PDM VILA DO PORTO

REVISÃO DA FASE 3 – PROPOSTA DE PLANO

1.1. PLANTA DE ORDENAMENTO I

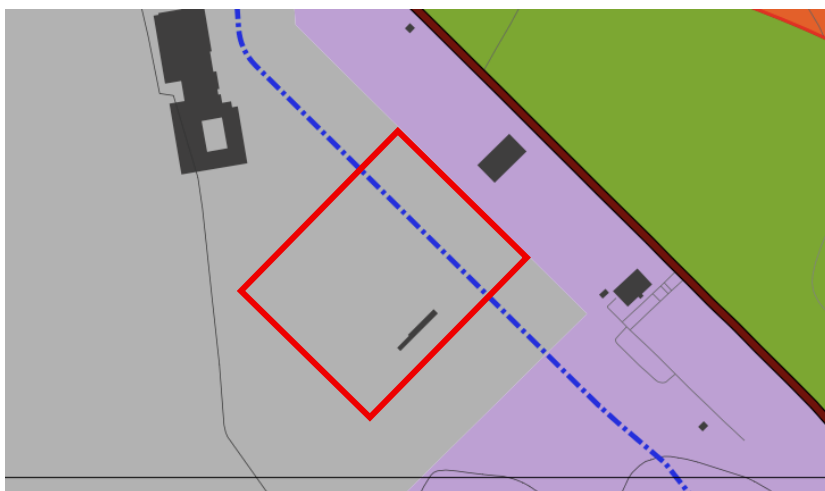
A zona a Norte do aeroporto, futuro local de aterragem do Space Rider, tal como identificado na figura abaixo, encontra-se classificado como espaço de uso agrícola e florestal, e parcialmente como espaço natural e cultural. Uma vez que, o desenvolvimento do ecossistema espacial de Santa Maria, onde se inclui o projeto Space Rider, é de interesse público para a Região e para o qual está a ser investido mais de 15M€ de financiamento nacional, considera-se importante reconhecer o mesmo. Tendo ainda em conta que “*Os espaços de equipamentos identificados na planta de ordenamento integram os espaços destinados à implantação de grandes infraestruturas e de equipamentos de utilização coletiva e serviços de interesse público estruturantes e outros de interesse para o município [...]*” (art. 51º. alínea 1. do Regulamento), considera-se que os atuais desenvolvimentos da Agência Espacial Portuguesa se enquadram na totalidade na descrição.

Como tal, sugere-se a alteração da classificação da área identificada para espaços de equipamentos, à semelhança do Aeroporto de Santa Maria, Polígono, infraestruturas NAV e o próprio Teleporto de Santa Maria. Acrescenta-se que a partir de 2028 esta será uma área de aterragem de veículos espaciais, atividades que implicam tecnologia e equipamento de ponta, e um local único na Europa. Caso necessário, a Agência Espacial Portuguesa, poderá providenciar um traçado mais pormenorizado da zona de aterragem a considerar para a designação de espaços de equipamentos.

Atenta-se a que a Unidade Operativa de Planeamento e Gestão UOPG 3 – Lugar do Aeroporto impacta o local de implantação do futuro Centro Tecnológico Espacial, não permitindo o desenvolvimento de infraestruturas em cerca de um terço do terreno disponível. Como tal, sugere-se, que somente nessa zona a delimitação termine junto à delimitação a lilás de espaços polivalentes, industriais, de serviços e logística.

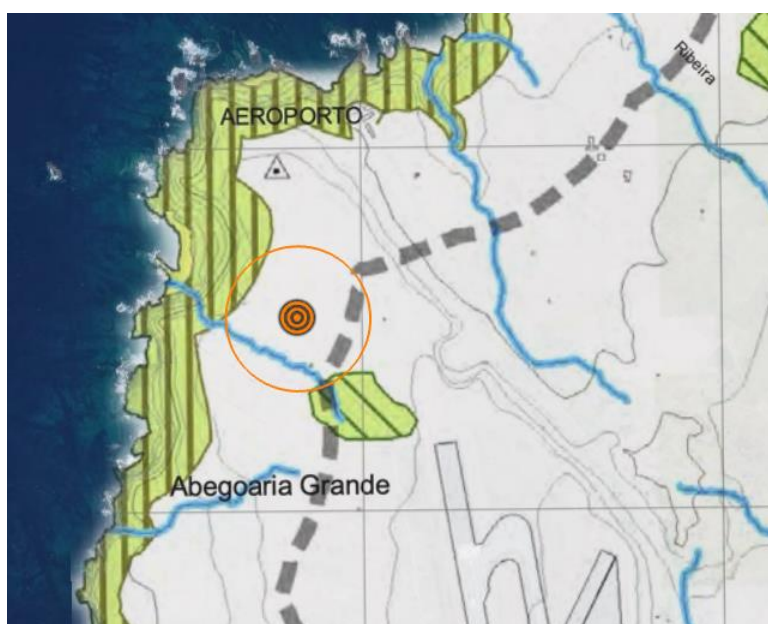
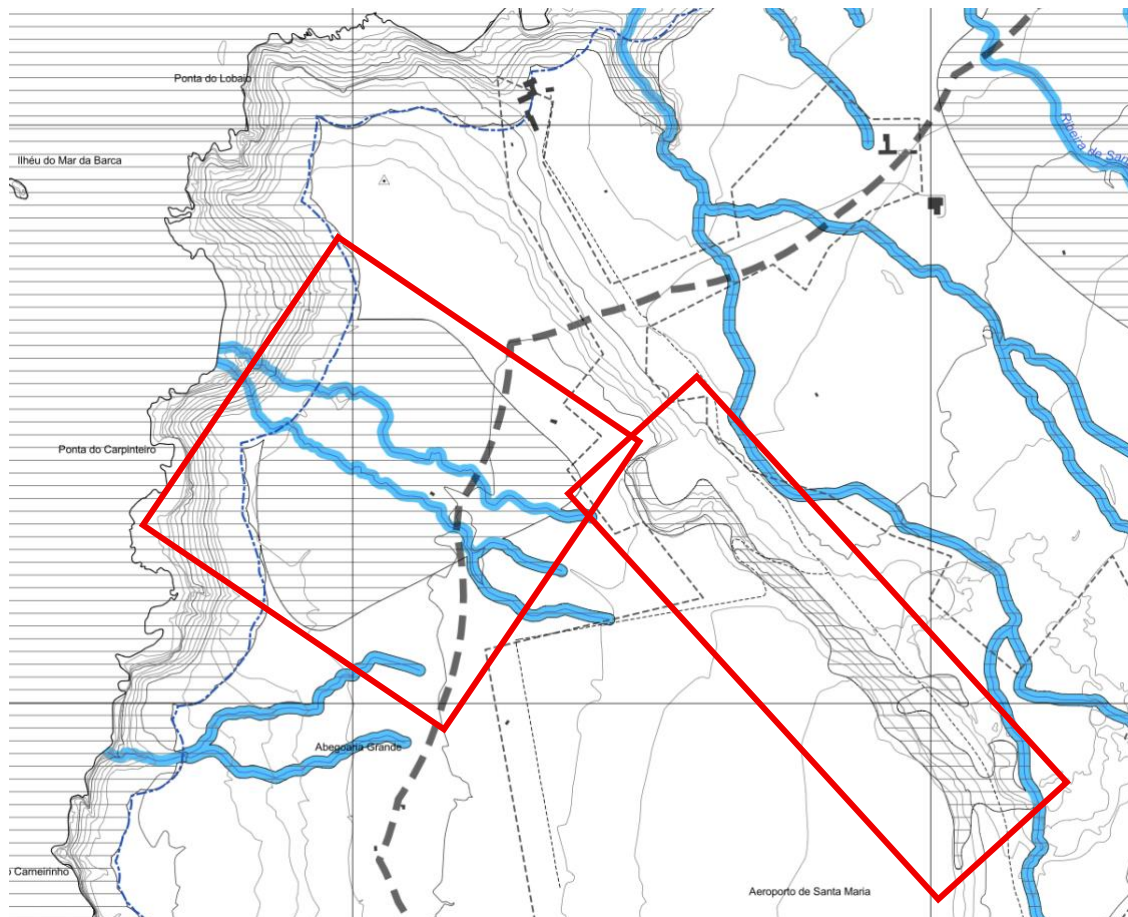
Como nota adicional, o Teleporto de Santa Maria encontra-se frequentemente denominado como ESA – Santa Maria – Galileo Sensor Station, ou como área afeta à Agência Espacial Europeia. Uma vez que o Teleporto atualmente agrega muitos mais sistemas que os mencionados, com propriedades e estruturas pertencentes ao Governo Regional dos Açores, à Agência Espacial Portuguesa e variados operadores privados, contando ainda com um elevado investimento nacional, em muito superior ao da ESA ou fundos europeus, seria benéfico a identificação do local com a sua correta designação – Teleporto de Santa Maria.

1.3. PLANTA DE CONDICIONANTES I

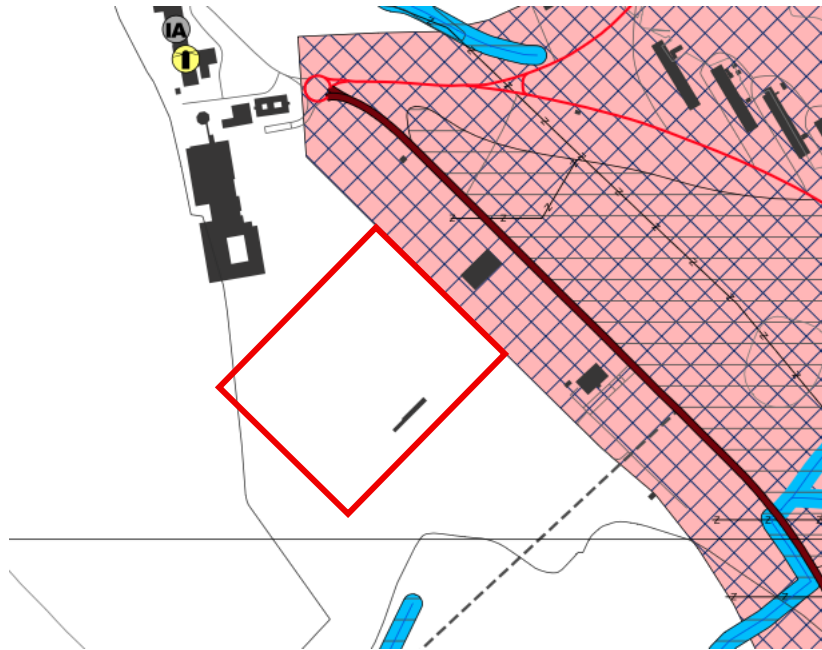
A nível da planta de condicionantes I, nota-se que tanto a localização da área de aterragem do Space Rider bem como partes da futura via de acesso se encontram classificadas como reserva ecológica, não permitindo desta maneira a implementação de um projeto de interesse público regional. Como tal, sugere-se a remoção da reserva ecológica nas áreas abaixo identificadas. De referir, que no PDM atualmente aplicável a área da futura via de acesso não se encontra sob a classificação de reserva ecológica, e a reserva ecológica identificada a Norte do aeroporto é substancialmente menor quando comparada com a proposta de revisão.

A nível dos recursos hídricos, foi indicado à Agência Espacial Portuguesa, pela DRAAC, que a zona a Norte do Aeroporto é uma das áreas mais secas da ilha. Não são identificáveis no local quaisquer recursos hídricos, tendo inclusive sido efetuado um estudo geotécnico, via Agência Espacial Portuguesa, nesta área com perfurações específicas no local indicado dos leitos e cursos de água, não tendo sido detetado nenhum recurso hídrico, mesmo em profundidade. Assim, sugere-se a remoção dos leitos e margens de cursos de água identificados na planta, mas não no local em si.

Nesta planta, é possível verificar que a delimitação do conjunto protegido da zona antiga de Vila de Porto termina nos limites do terreno do Centro Tecnológico Espacial, o que se vê compatível com a sugestão anterior de recuo da UOPG 3 para esta mesma delimitação.

1.4. PLANTA DE CONDICIONANTES II

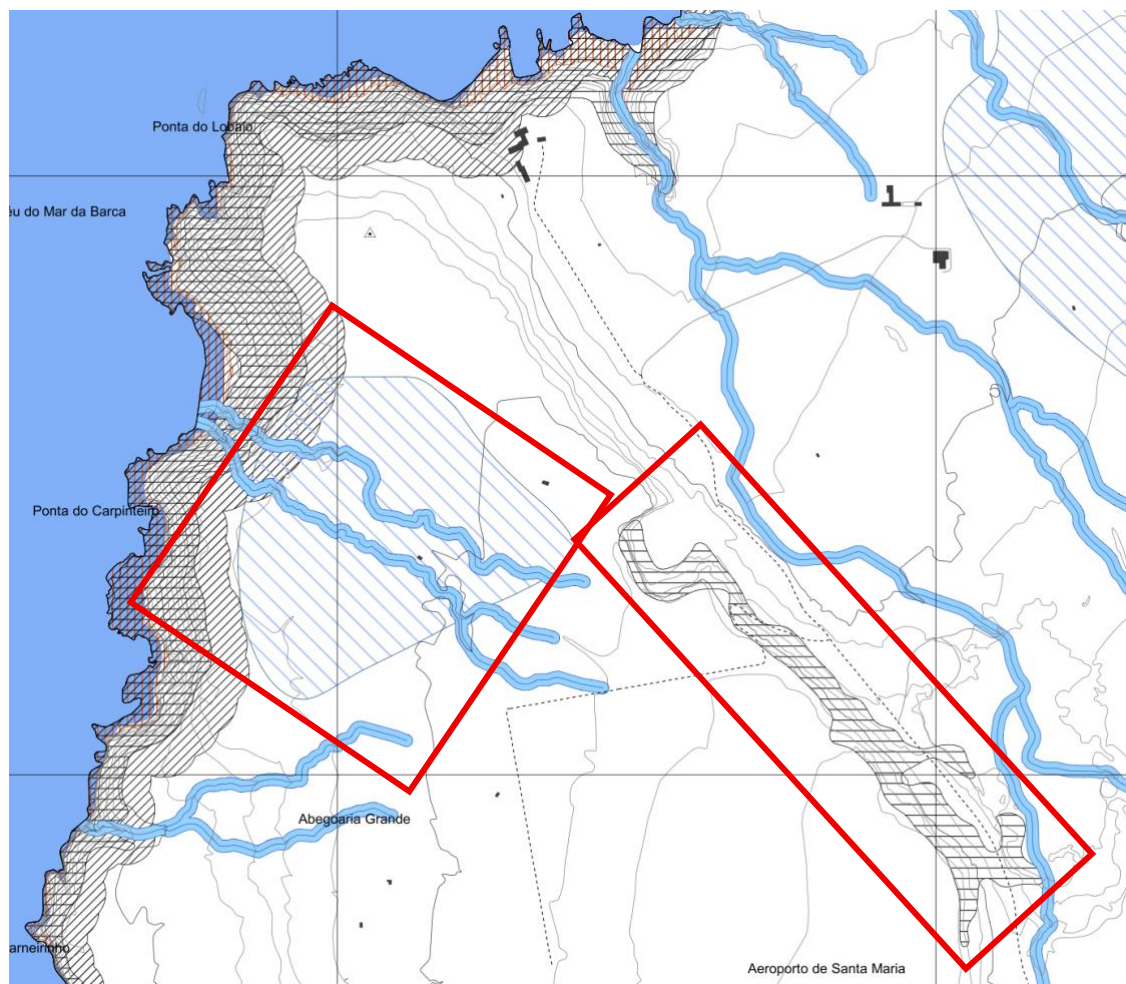
A zona a Norte do Aeroporto – futuro local de aterragem do veículo Space Rider – encontra-se classificada como área estratégica de infiltração e de proteção e recarga de aquíferos. Tal como referido na secção anterior, não são identificáveis quaisquer linhas de água no local e como tal sugere-se a remoção da classificação de área estratégica de infiltração e de proteção e recarga de aquíferos.

Atenta-se que a zona da futura via de acesso se encontra parcialmente classificada como área de instabilidade de vertentes. No entanto, sendo que se tratará da reabilitação de uma via existente, bem como a expansão da mesma por forma a permitir acesso ao local de aterragem, considera-se compatível com os usos previstos no art. 20º do regulamento.

2.1.2. PLANTA DE ESTRUTURA ECOLÓGICA MUNICIPAL

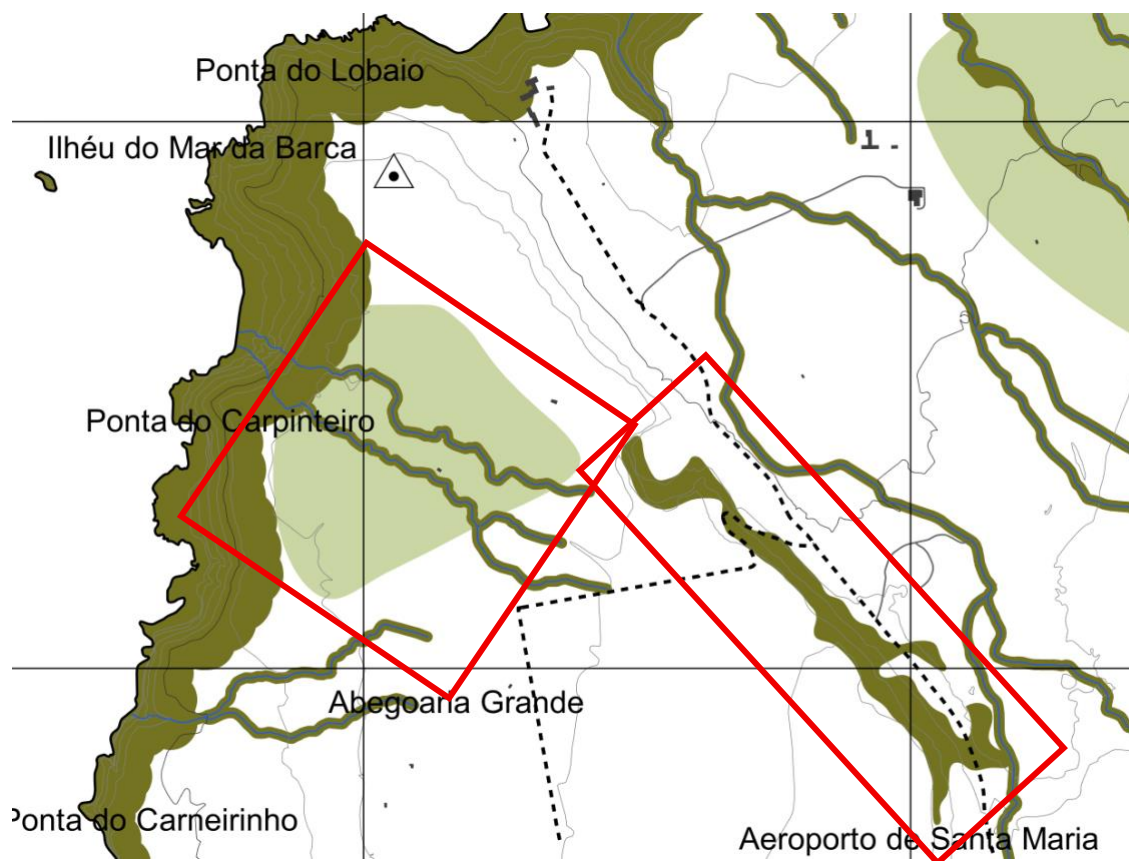
Tal como identificando anteriormente, a zona de aterragem do Space Rider, bem como a via de acesso, apresentam classificações de reserva ecológica, tanto fundamental como complementar. Pelo já anteriormente exposto, principalmente no âmbito dos recursos hídricos, sugere-se a remoção da reserva ecológica – fundamental e complementar – da área a Norte do Aeroporto e via de acesso. Atenta-se a que o regulamento em vigor não identifica reserva ecológica na área da futura via de acesso, e a reserva ecológica identificada a Norte do aeroporto é substancialmente menor quando comparada com a proposta de revisão (Secção 1.3).

2.2.1. E01

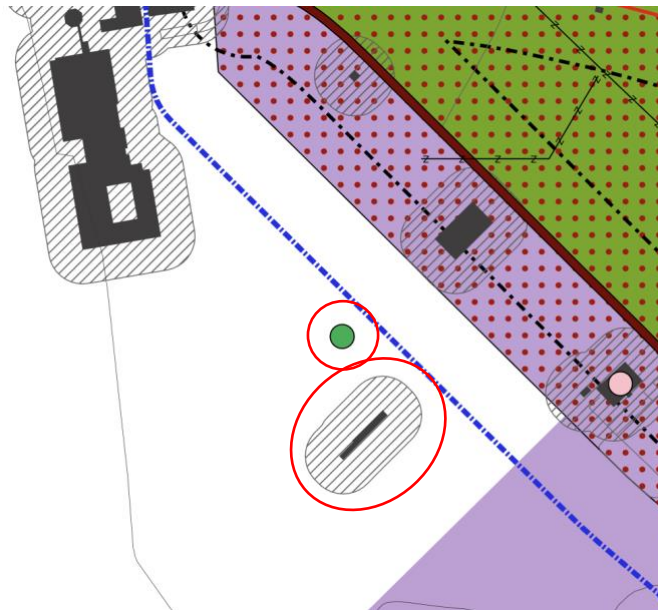
O edificado presente tanto no esquema dos aglomerados urbanos bem como em todas as restantes plantas, carece de atualização uma vez que foi demolido pela Agência Espacial Portuguesa e logo já não é uma construção existente.

A área do Centro Tecnológico Espacial, terreno pertencente à Agência Espacial Portuguesa, encontra-se identificada como tendo elementos de apoio, nomeadamente equipamentos coletivos da área da saúde. Esta informação não é correta, uma vez que não existem infraestruturas nem equipamentos nesta área, de saúde ou outros, nem se prevê a sua existência no futuro, como tal requer-se a correção da mesma.

Reforça-se a sugestão anteriormente feita relativa à UOPG 3.
